改善箇所説明図

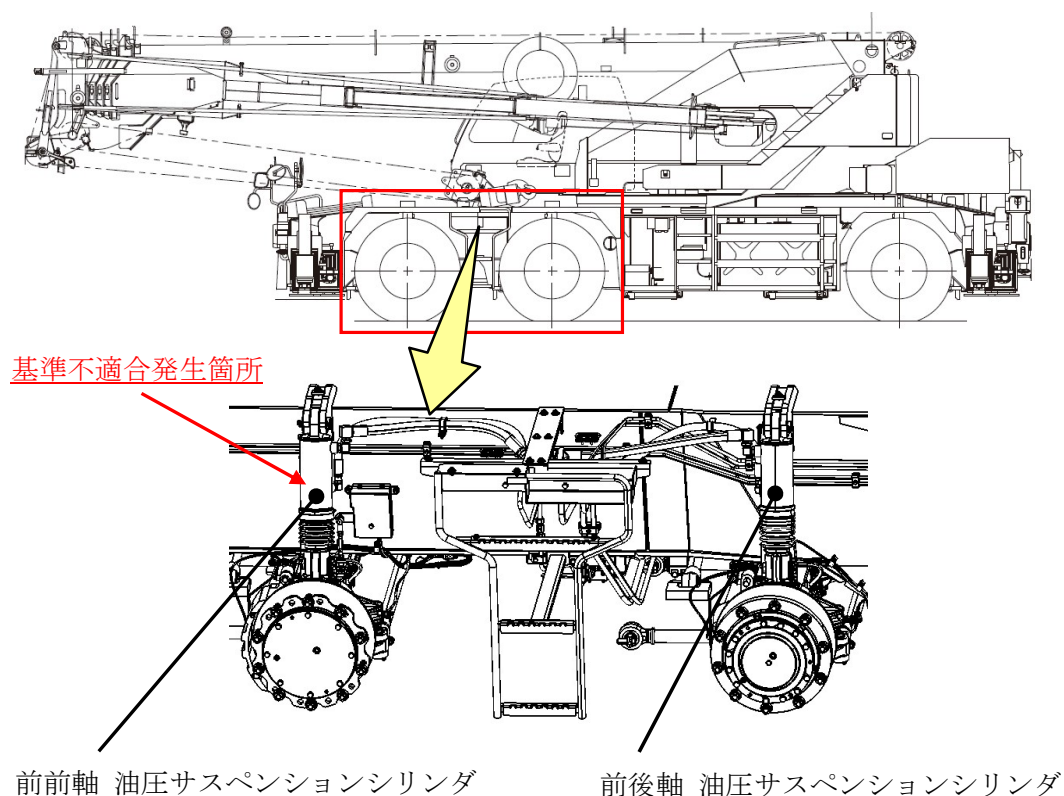
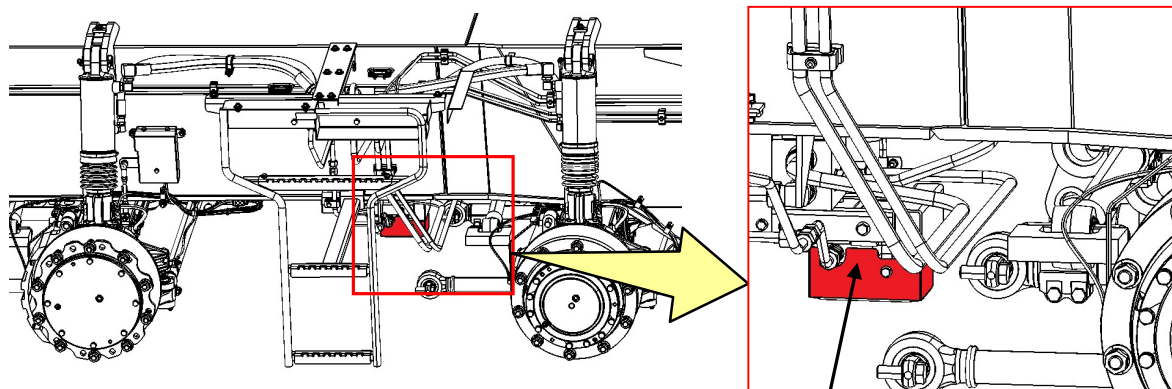
ホイールクレーンの緩衝装置において、油圧サスペンション回路の設計が不適切なため、クレーン構内移動姿勢におけるサスロック状態での段差乗り上げ時に前前軸サスペンションシリンダ内に異常高圧が発生することがある。そのため、そのままの状態で使用を続けると、前前軸サスペンションシリンダが損傷し、シリンダ内の作動油が漏れ、走行できなくなるおそれがある。

全車両、油圧サスペンション回路にリリーフバルブ（安全弁）を追加する。また、前前軸サスペンションシリンダを点検し、損傷等の異常がある場合は、新品に交換する。

注： は、追加部品を示す。
識別：追加したリリーフバルブで確認する。
